## Sicherheitsmaßnahmenhinweis

PA-003, c4D-Software, Catalyst- und Catalyst HD-Systeme mit Behandlungsfeldsynchronisierung  
mit Elekta iCom- oder Varian ADI-Schnittstellen

**Betreff: Potenzielle Gefahr der fehlerhaften Zuordnung von Oberflächenreferenzen**

**Abbildung 1. Voreinstellungen mit der Taste „Save“ (Speichern) im Bereich „Edit Reference“ (Referenz bearbeiten).**

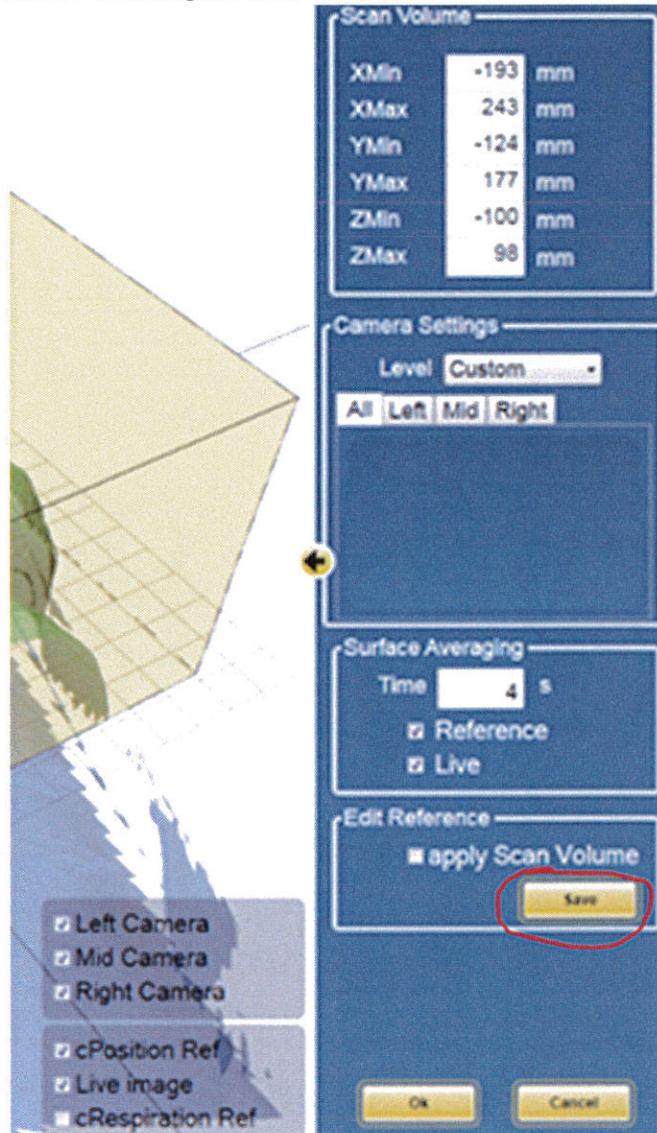
In der Voreinstellung kann der Anwender das Untersuchungsvolumen für die cPosition-Referenz auf die gewünschte Größe zuschneiden. Der Anwender muss auf „Save“ (Speichern) drücken, damit die neu zugeschnittene cPosition-Referenz aktiv wird. Wird „Save“ nicht gedrückt, wird die cPosition-Referenz nicht geändert.

Das mögliche Problem entsteht dann, wenn ein neues Feld für den gleichen Patienten ausgewählt wird, während der Anwender eine Referenz bearbeitet und mit „Save“ gespeichert, den Bestätigungsdiallog aber noch nicht bestätigt hat. Wenn der Anwender dann den Vorgang „Save Reference“ nach Auswahl des neuen Feldes bestätigt, wird c4D die Referenz dem Ort zuweisen, dem die neuen Felder angehören (bei gleichem Patienten). Dies ist dann ein Problem, wenn das neue Feld zu einem anderen Ort gehört als das erste.

Ein c4D 5.4.2 SP3 Service Pack wurde erstellt und ist im Februar 2020 erhältlich. Mit diesem Service Pack bricht c4D den nicht bestätigten Vorgang „Save reference“ (Referenz speichern) ab, wenn ein neues Behandlungsfeld ausgewählt wird. Folglich wird die aktive Referenz für das vorherige Feld nicht aktualisiert und die Gefahr, dass eine falsche Referenz zugewiesen wird, ist gebannt.

**Abbildung 2. Bestätigungsdiallog für das Speichern der Referenz.**

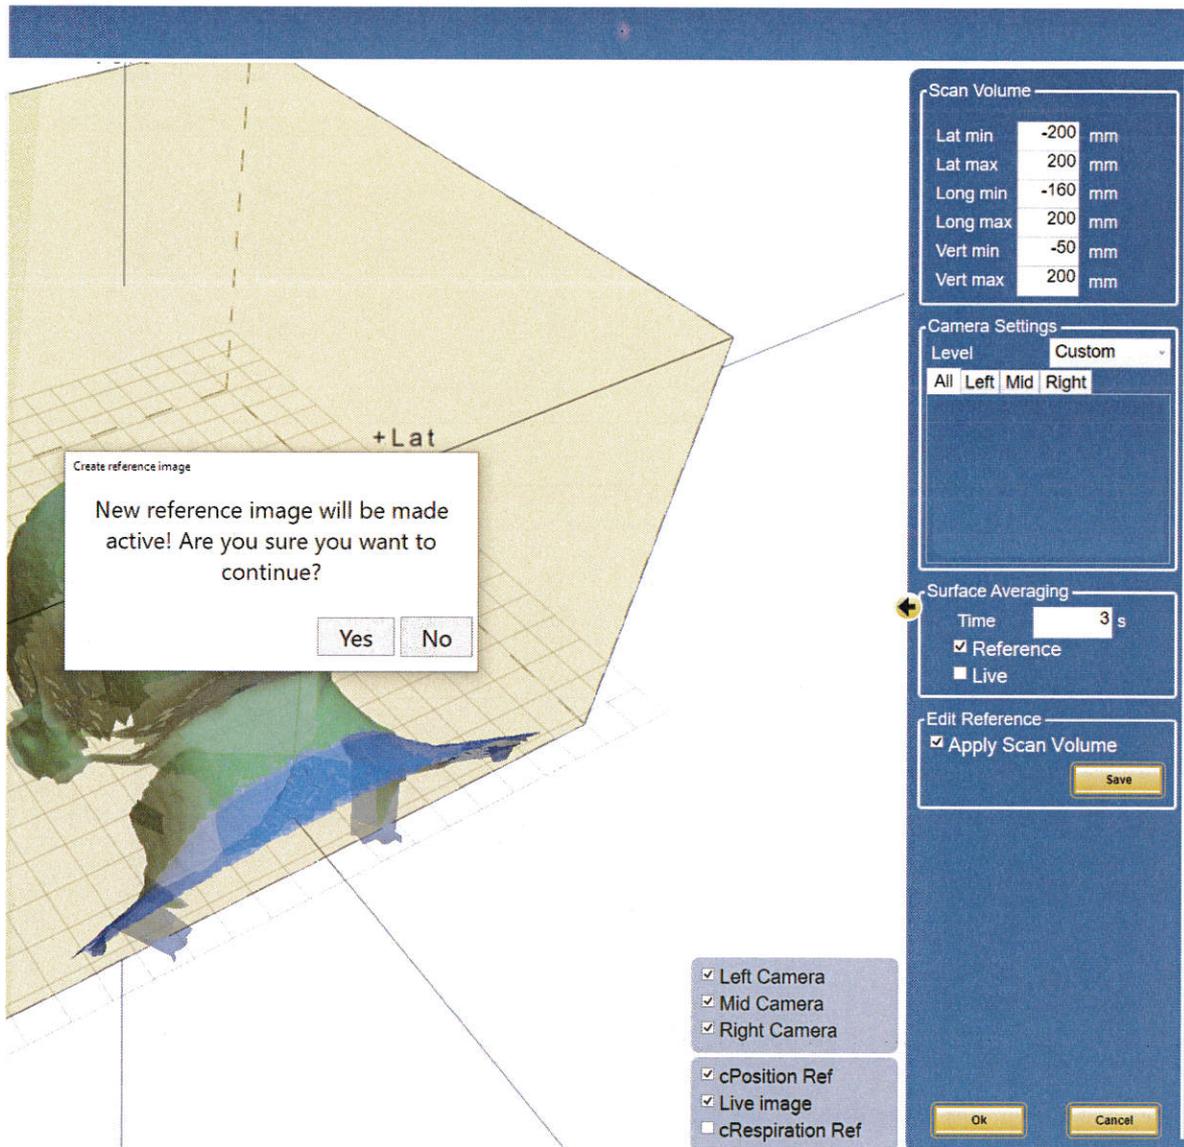
Wenn „Save“ gedrückt wird, öffnet sich ein Anwenderdialog „The edited reference will become the Active reference. Do you want to continue Yes/No?“ (Die bearbeitete Referenz wird zur Aktiven Referenz. Möchten Sie fortfahren? Ja/Nein) Bei Bestätigung mit „Yes“ wird die Referenz gespeichert. Siehe Abbildung unten.

C-RAD hat ein potenzielles Problem bei der Konfiguration von Catalyst-Systemen mit Patientensynchronisierung erkannt. Das Problem kann ausschließlich dann auftreten, wenn der c4D-Anwender den Vorgang „Save reference“ bestätigt, nachdem ein neues Behandlungsfeld aus dem Linac-Behandlungsmanagementsystem ausgewählt wurde und das neue Feld zu einem anderen Ort, wohl aber zum gleichen Patienten, gehört.

Als unmittelbare Maßnahme **müssen** betroffene Kunden bis zur Installation des c4D-Software-Servicepacks unbedingt sicherstellen, dass begonnene „Save reference“-Vorgänge in c4D vollständig abgeschlossen werden, ehe der Bediener des Linac-Behandlungsmanagementsystems ein neues Feld auswählt.
